Tram des Nations

Compte rendu du Focus group 5 - Mobilité

Ferme Sarasin, Ch. Edouard-Sarasin 47, 1218 Grand-Saconnex
17h30 - 20h30 le 12.10.2020

2. Sens de circulation

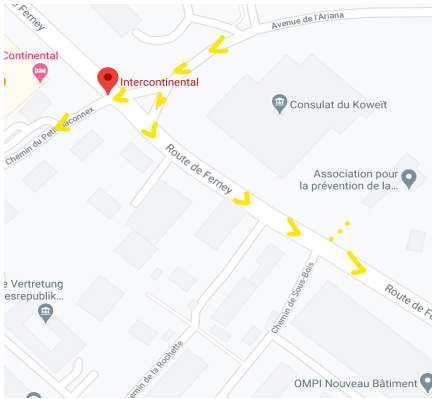
Question : Pouvez-vous éclaircir les intentions des sens de circulation autour du Centre Océuménique ?

- Autour du Green Village du Centre Océuménique, le trafic sera organisé autour d'un îlot avec une circulation en boucle, dans le sens anti-horaire. Un accès pour le futur appart-hôtel sera toutefois conservé.
- Sur la Rte des Morillons, les bus circuleront aussi dans les deux sens.
- A partir de l'arrêt de tram "Pommier" la circulation sera dans les deux sens en direction de la place Carantec.

Question reçue par mail du Directeur du Musée de la Croix-Rouge et du Croissant-Rouge

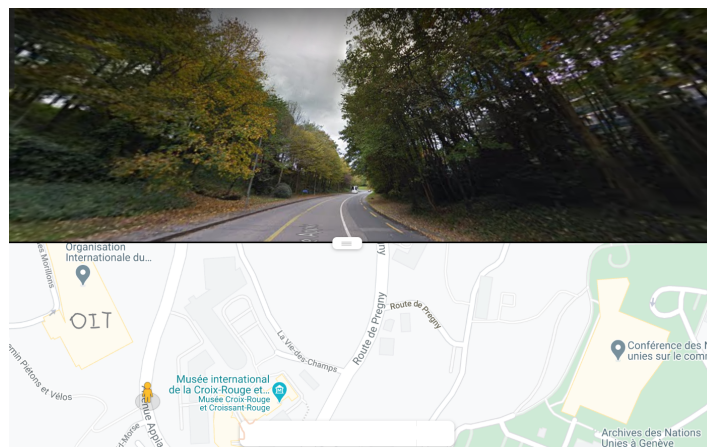
“Je suis très attentif à l'accessibilité de la Colline de Pregny. Actuellement, l'accès principal s'effectue par la Place des Nations et l'Avenue de la Paix. Ce trajet est emprunté à la fois par les visiteurs du musée et les collaborateurs du CICR. L'extension du Tram 15 ouvre de nouvelles perspectives. Voici ma proposition : Valoriser l'Allée David Morse Depuis le futur arrêt Intercontinental, une signalétique appropriée permettrait d'emprunter l'Allée David Morse pour rejoindre le musée et le CICR. Cette allée pourrait être valorisée et se terminer par une passerelle piétonne qui enjamberait l'Avenue Appia dont le trafic va être densifié.”

Réponse : L'allée David-Morse qui débute au niveau du domaine de la Pastorale va être requalifiée pour les piétons et les vélos. Par contre, à son débouché sur l'Av. d'Appia, nous n'allons pas faire de passerelle, mais un passage piéton, car il est au même niveau que la Route.
